PROJETO BIGBATT

Projeto de Execução

PARECER DA COMISSÃO DE AVALIAÇÃO

Agência Portuguesa do Ambiente, I.P.

Figura 15 - Implantação do BigBATT em solos não contaminados (0 – 1m de profundidade).

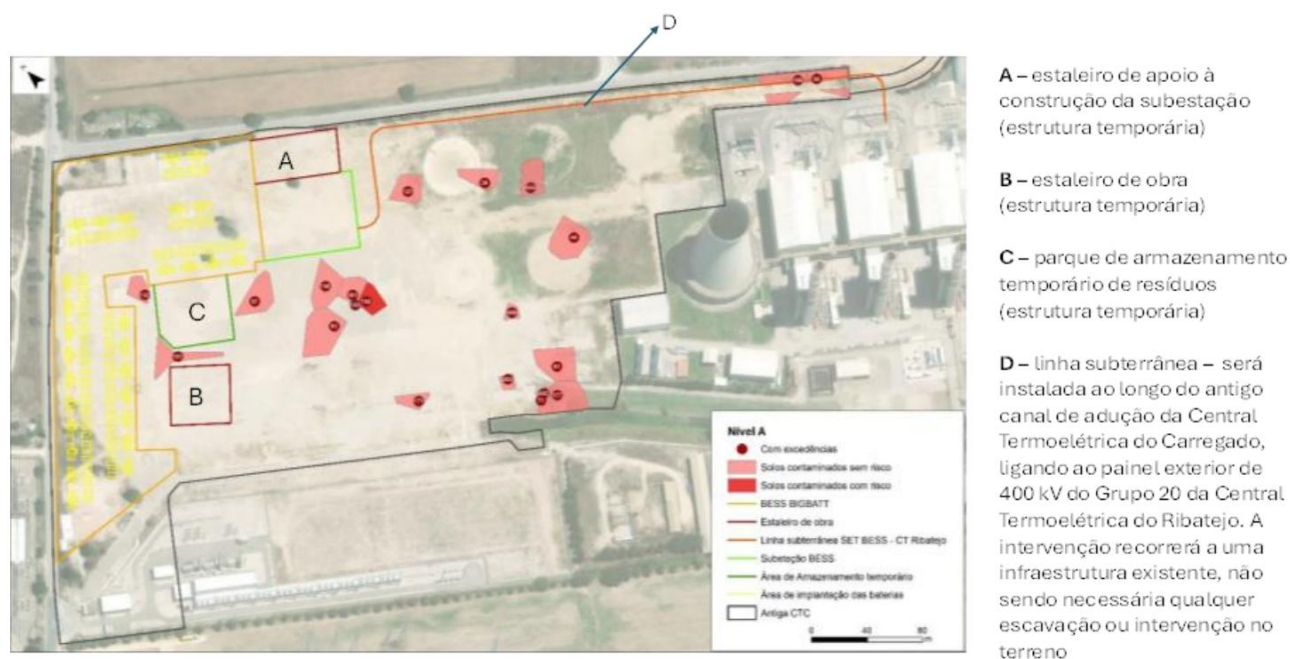
Face ao exposto, foram solicitados esclarecimentos, entre outras questões, relativamente à possível necessidade de escavação de solos contaminados. Assim foi solicitado, entre outros aspetos, que deverá ser garantido um buffer mínimo de 2,5 m das áreas de implantação do parque de baterias, subestação, estaleiros área de armazenamento, rede de drenagem, das áreas onde foi detetada contaminação, elementos cujo EIA refere terem sido integrados no projeto.

Assim, de acordo com o EIA, a implantação do Projeto BigBATT incidirá exclusivamente sobre áreas que não apresentam contaminação, como se detalha na figura seguinte.

Assim, entre outras medidas elencadas no final do presente parecer, deve ser garantido que nas áreas onde foi detetada contaminação à superfície, que as mesmas serão delimitadas e evitadas, a fim de evitar exposição ao solo pelo recetor trabalhador da construção. Por fim, deverá ser apresentada uma proposta de plano monitorização do solo para aprovação, para a sua implementação aquando da cessação da atividade.

Figura 19 - Figura 20— Mapas de Ruído particular associados à Fase de Exploração, para o período diurno (L_d) em cima, à esquerda, para o para o período do entardecer (L_e) em cima, à direita, para o período noturno (L_n) em baixo, à esquerda e para o período 24h (L_{den}) em baixo, à direita.

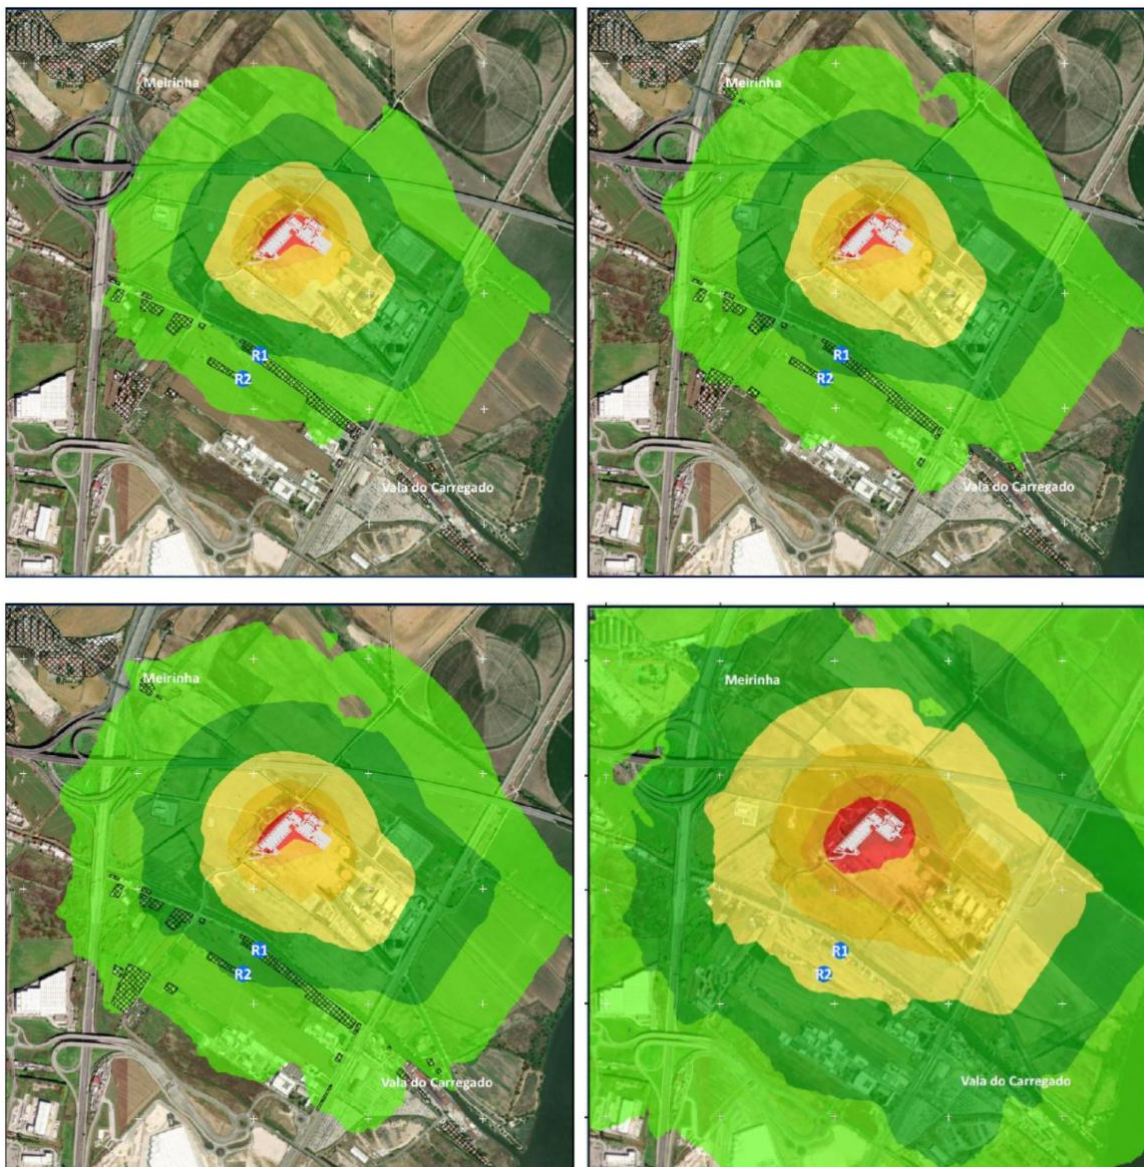
No entanto, apesar de o EIA identificar o tipo de equipamentos a instalar, este não especifica que marca ou modelos serão efetivamente instalados, pelo que os equipamentos que vierem a ser instalados ficam limitados ao nível de potência sonora aqui indicados (e que foram considerados na modelação).

Figura 21- Património Arqueológico, Arquitetónico e Etnográfico e Visibilidade sobre o Solo
(Fonte: Anexo 1 do RTA e Anexo 9 do Vol.4 do EIA Consolidado)

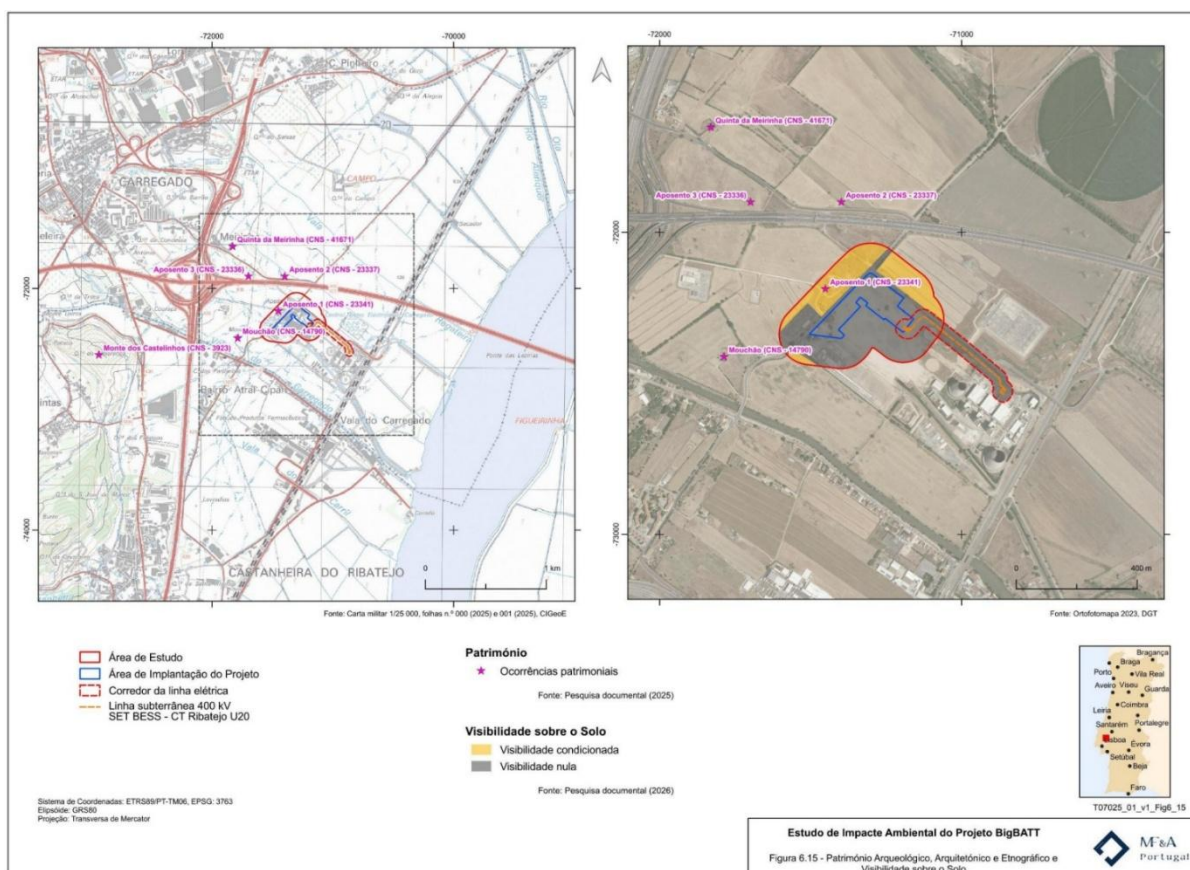
As condições de visibilidade na área de implantação do projeto aquando dos trabalhos de campo, conforme figura apresentada, constituem uma importante lacuna de conhecimento.

ANEXO II – PLANTA DE CONDICIONAMENTOS

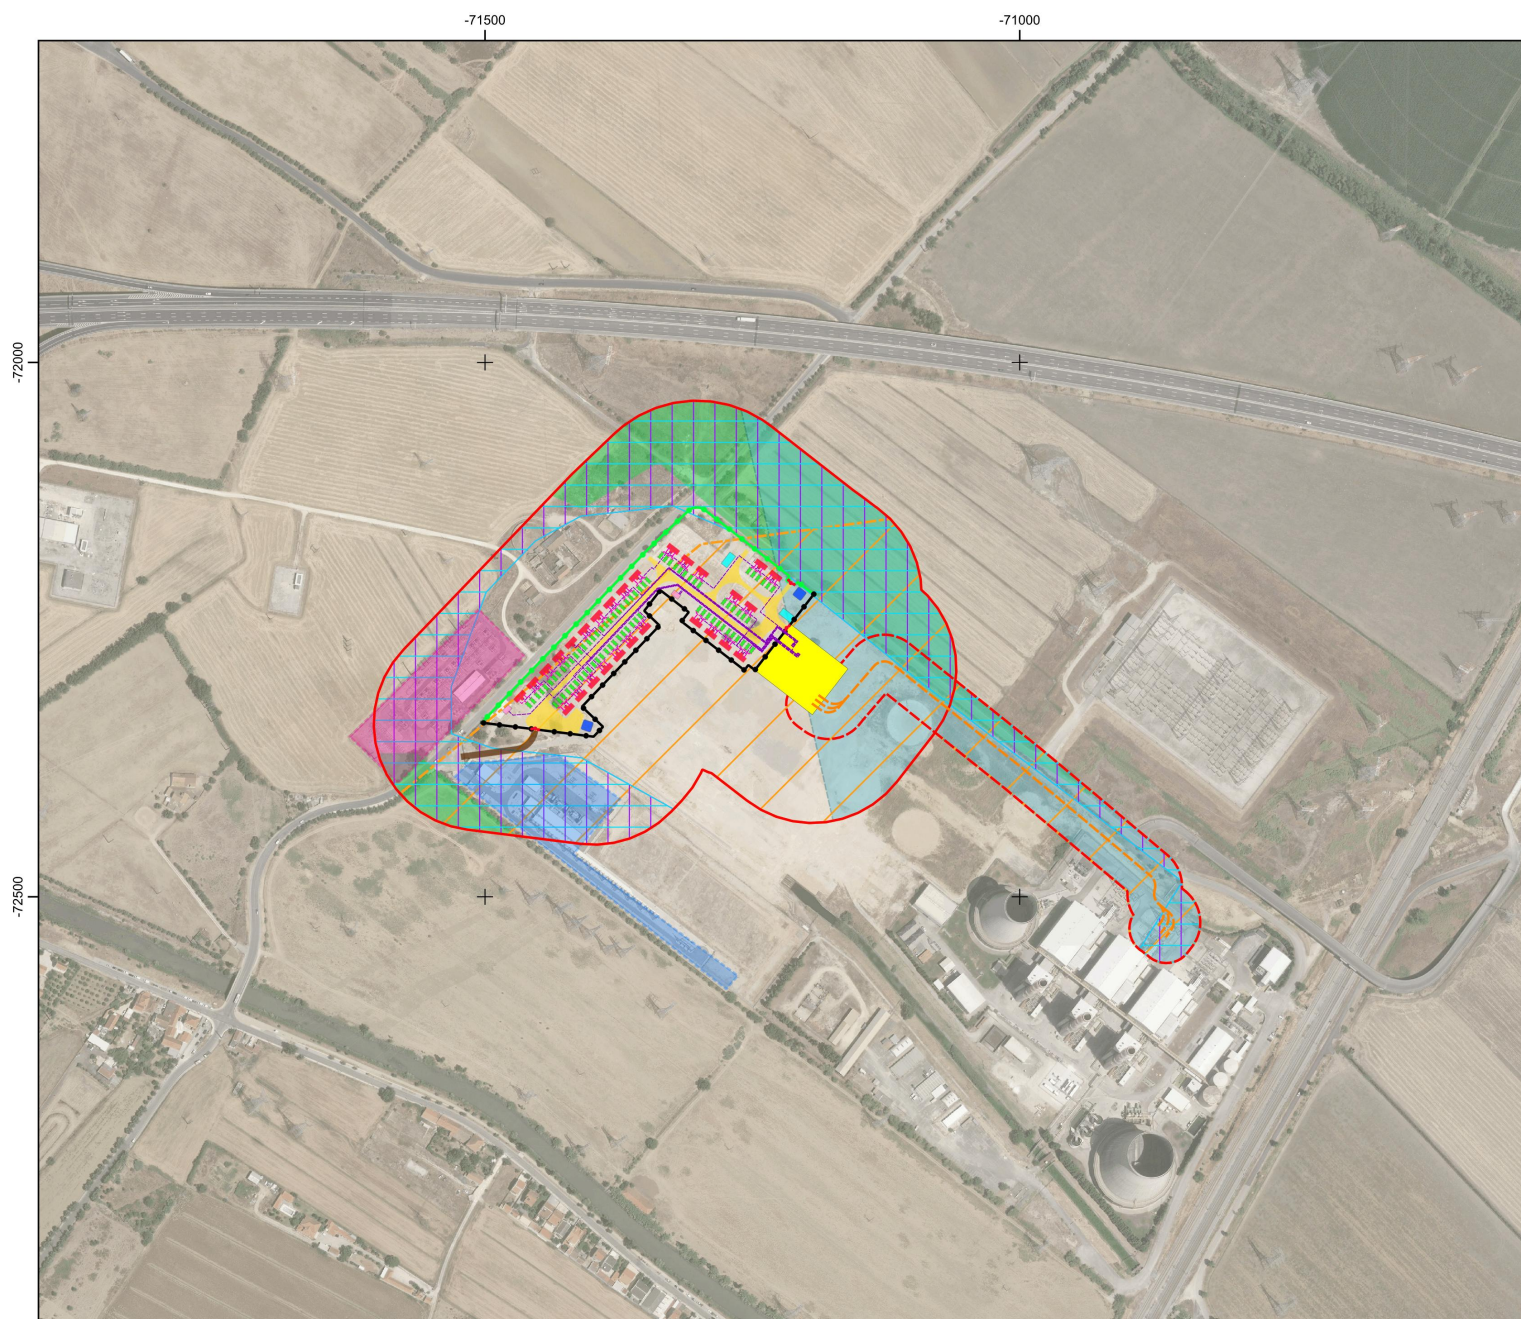
1. Deve ser respeitado o exposto na planta de condicionamentos.
2. Assegurar que os equipamentos contentorizados serão implantados sobrelevados, assegurando que as cotas dos pisos são superiores à cota local da máxima cheia conhecida.
3. Assegurar que os quadros elétricos serão instalados acima da cota máxima de cheia conhecida, ou em alternativa, ser amovíveis ou estanques.
4. Garantir que o separador de hidrocarbonetos a instalar é de adsorção coalescente, ocorrendo a separação de fases imiscíveis (água – hidrocarbonetos) segundo o processo de adsorção por coalescência. O separador deve ainda ser dotado de obturador automático.
